発電用原子力設備規格 材料規格(2020年版) JSME S NJ1-2020

技術評価に関する検討チーム会合における
日本機械学会への説明依頼事項に対する回答

2023年2月2日

(一社)日本機械学会 発電用設備規格委員会
原子力専門委員会 材料分科会

図 ASME規格相当材同定フロー(2012年版制定時)

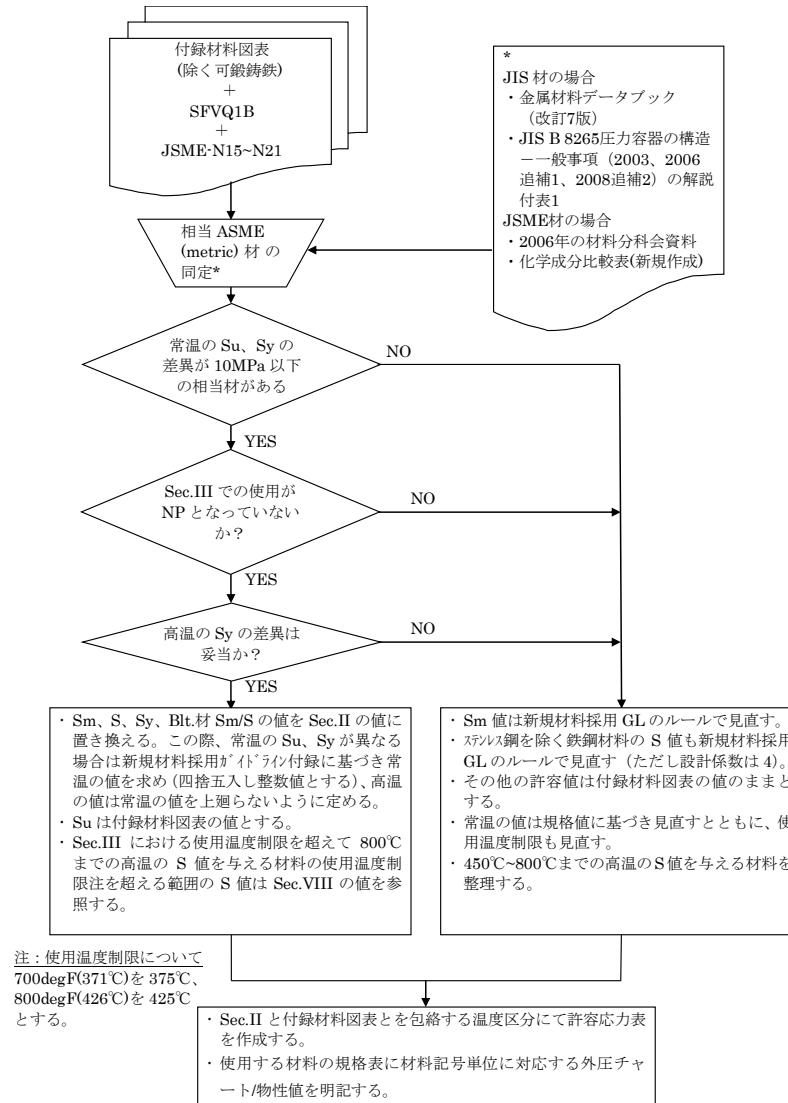
- ◆ JIS材の場合は金属材料データブックとJIS B 8265 を、原子力発電用規格材 (JSME材) の場合は2006年の発電用設備規格委員会材料分科会資料と化学成分比較表をもとに、**化学成分等から相当ASME材を選定し、機械的性質を比較して、ASME規格相当材を同定した。**
- 「金属材料データブックJISと主要海外規格対照改訂7版」は、日本規格協会による編集で、JISハンドブック「鉄鋼」・「非鉄」の2008年版の“JIS と関連外国規格との比較表”に基づき作成されている (JISについては、2008年4月20日官報告示分までで、海外規格もこれに準じている)。
- その特徴は、JISを中心に対照規格としてAA・ASTM・AISI・SAE・BS. ・DIN・VDE h・NF・ISO・ENが収録されていることであり、金属材料別に各類似の材料規格、JISから類似の海外規格、海外規格から類似のJIS、化学成分、引用試験を知ることができる。
- ◆ この金属材料データブックを活用した場合の任意のJIS材のASME規格相当材の同定のための手順は次頁のとおりである。(図 [ASME規格相当材同定フロー参照](#))

Sy値

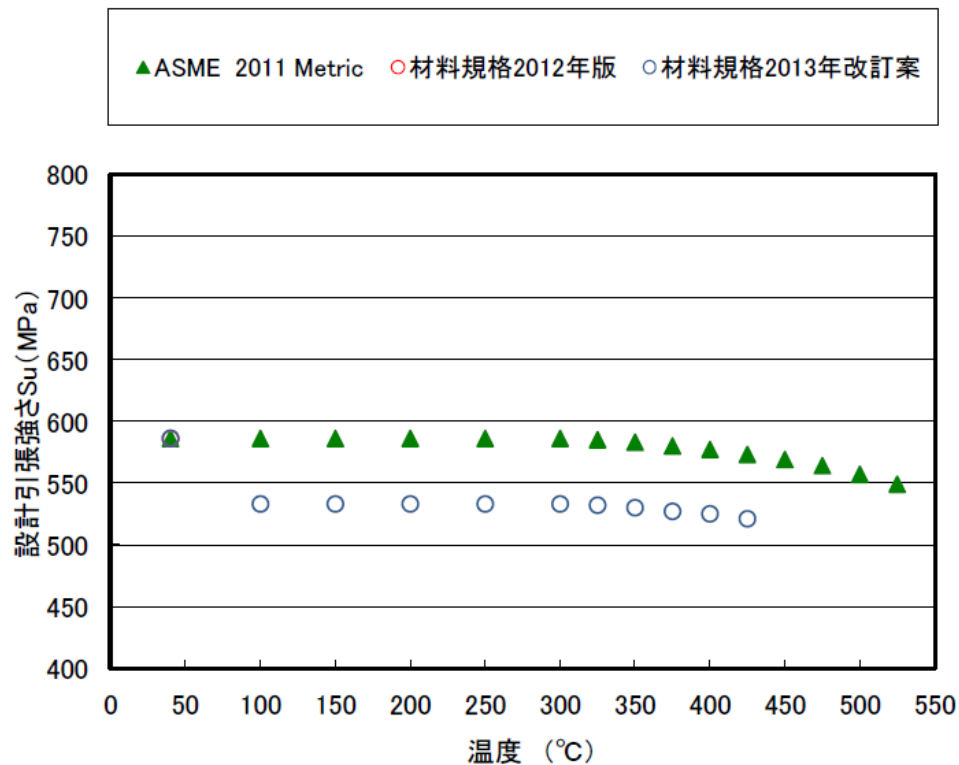
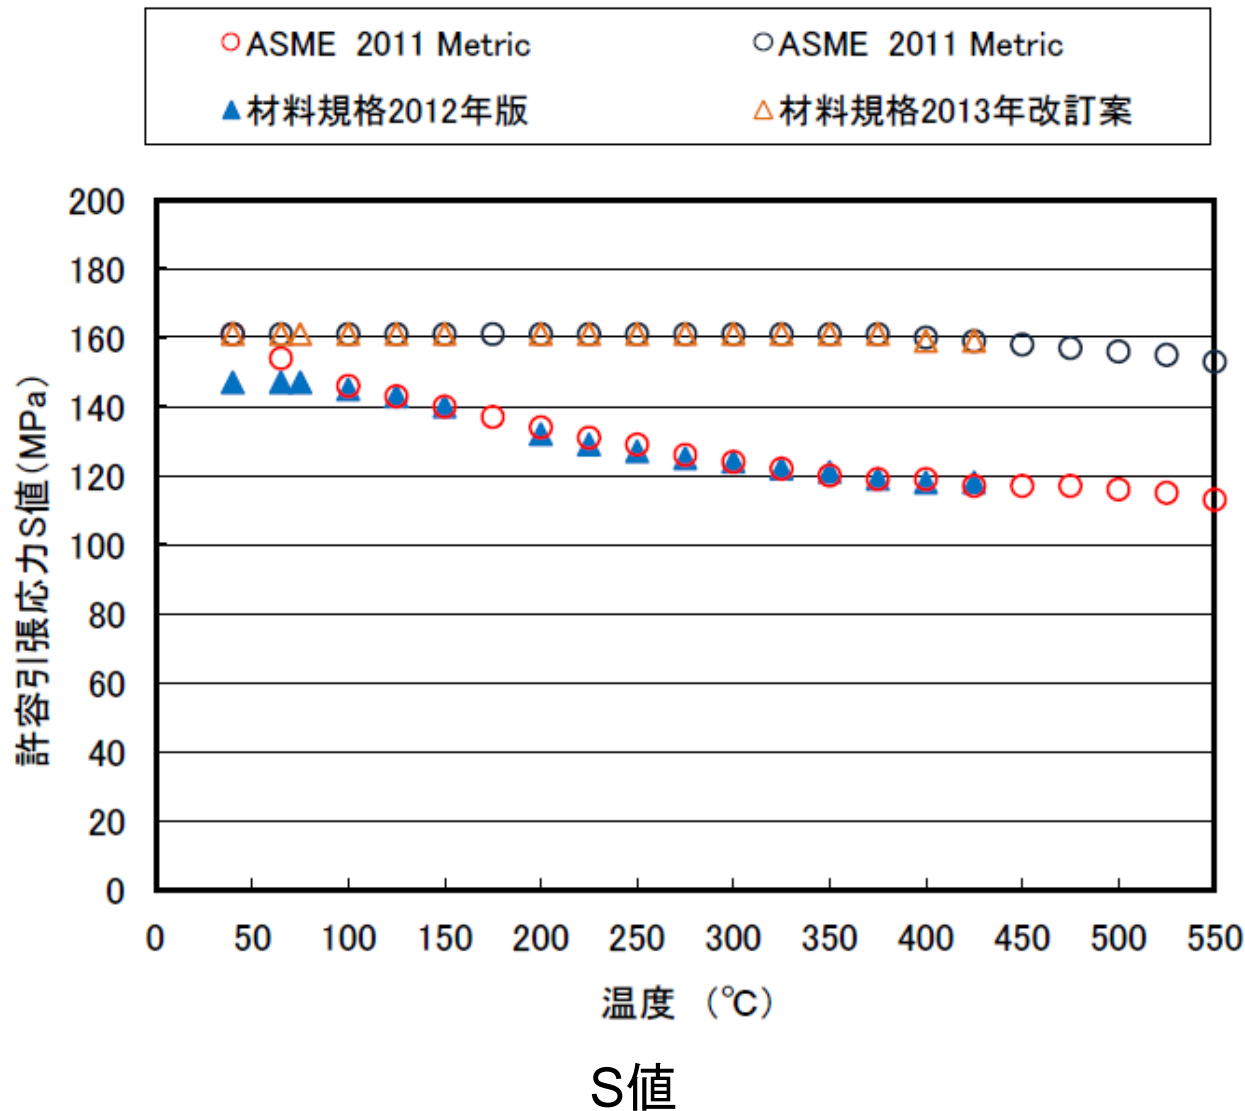
□ S_y : JSME材の規格値と相当ASME材の小さい方の値

□ S_u : JSME材の規格値と相当ASME材の値を1.1で除した
値の小さい方の値

□ S : $S_u / 3.5$ と $0.9S_y$ の小さい方の値(新規材料採用ガイド
ライン)

下図に示すとおり**グラフ化をし値の妥当性確認を行っている。**
